Referanser:
Dykkar:
Vår: 14/1544 - 14/15513

Dato:
15.10.2014

Merknad til søknad om mellombels bruksløyve for bustadane Jakob 1-2 i Løypetona på gbnr. 23/542 og 543 i Meland kommune

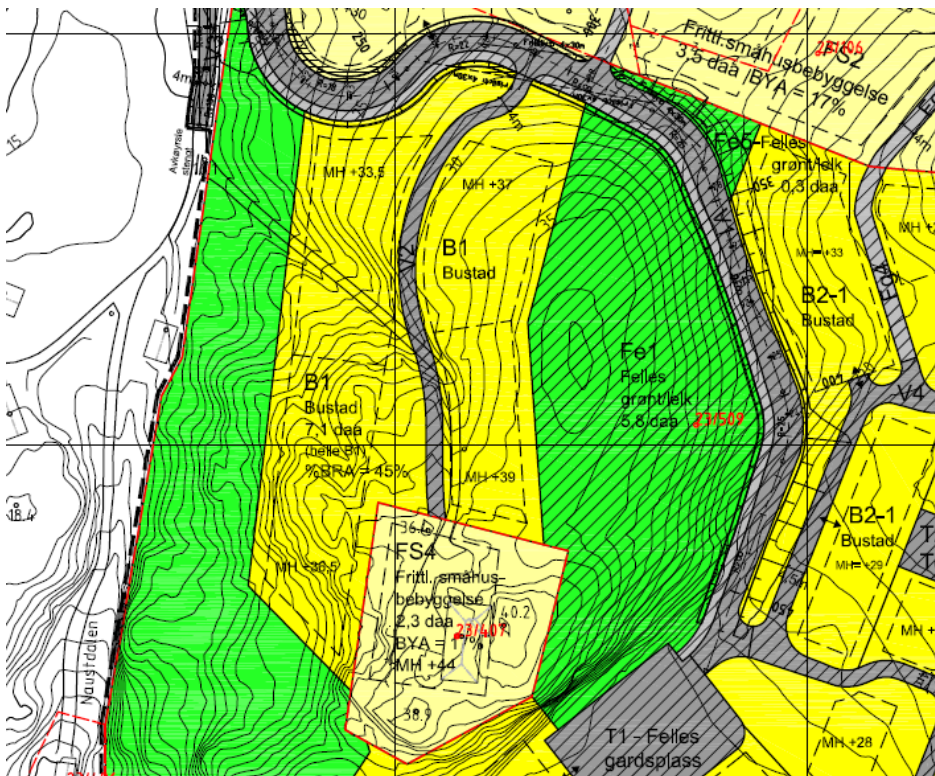
Etter ei førebels vurdering finn administrasjonen at det synast å vere avvik mellom gitt byggjeløyve og faktisk opparbeiding av utomhusareal på fleire punkt:

- Utforming og sikring av leike- og uteoppholdsareal m.o.t. dei krav som er stilt til desse areala gjennom planføresegn §§ 1.7.1 og 1.7.2.
- Opparbeiding og klargjøring og areal som i godkjent situasjonsplan er avsett som fellesområde.
- Opparbeiding, klargjøring og eventuell merking av gangstiar gjennom feltet mellom friområde og fellesområde Fe1, slik desse er skildra i høvesvis planføresegn § 2.1.4 og godkjent situasjonsplan.
- Opparbeiding og klargjøring av området i sørenden av vestre rekke, jf. høvesvis planføresegn § 2.1.3 tredje punktum og den godkjente situasjonsplanen.

Nemnde synfaring viste i tillegg at det er utført omfattande hogst innanfor planområde Fe1 (fellesområde for grøntanlegg/leik). Trefelling er i utgangspunktet ikkje eit søknadspликтig tiltak etter pbl. – og kommunen har p.t. heller ikkje motteke noko søknad om tiltak innanfor dette planområdet – men planføresegnene stiller uansett følgjande krav til ivaretaking av skogen innanfor Fe1, jf. planføresegn § 6.4.2:

Ansvarleg søkjar vert med dette oppmoda til å sende inn sine kommentarar til dei forhold som er omtala i gjennomgangen over – m.o.t. opparbeidinga av utomhusareala innanfor B1 – innan kommunen tek endeleg stilling til føreliggjande søknad om mellombels bruksløyve. Frist for slike kommentarar vert sett til 28.11.2014. Dersom kommunen ikkje har motteke dykkar kommentarar innan nemnde frist, vert søknaden vurdert på bakgrunn av dei opplysningar om tiltaket som i dag ligg føre, jf. gjennomgangen over.

I høve til Fe1 ber administrasjonen om at det innan same frist vert sendt inn ei skildring av kva tiltak som er utført innanfor Fe1 og kva tiltak som er planlagd for å imøtekomme planen sine krav til høvesvis grøntanlegg og tilrettelegging for leik innanfor dette fellesarealet. Administrasjonen gjer i den samanheng igjen merksam på at det p.t. korkje er omsøkt eller gitt løyve til byggjetiltak innanfor Fe1. Eventuelt søknadspликтige tiltak – som ledd i ei oppfyljing av planen sine krav til grøntanlegg og tilrettelegging for leik – må difor først godkjennast gjennom eige søknad. Det vert vidare gjort merksam på at det ikkje kan setjast i verk tiltak som kjem i strid med planføresegnene tilknytt (m.a.) fellesområde Fe1, uavhengig av om slike tiltak i utgangspunktet er søknadspликтige etter pbl. kap. 20.
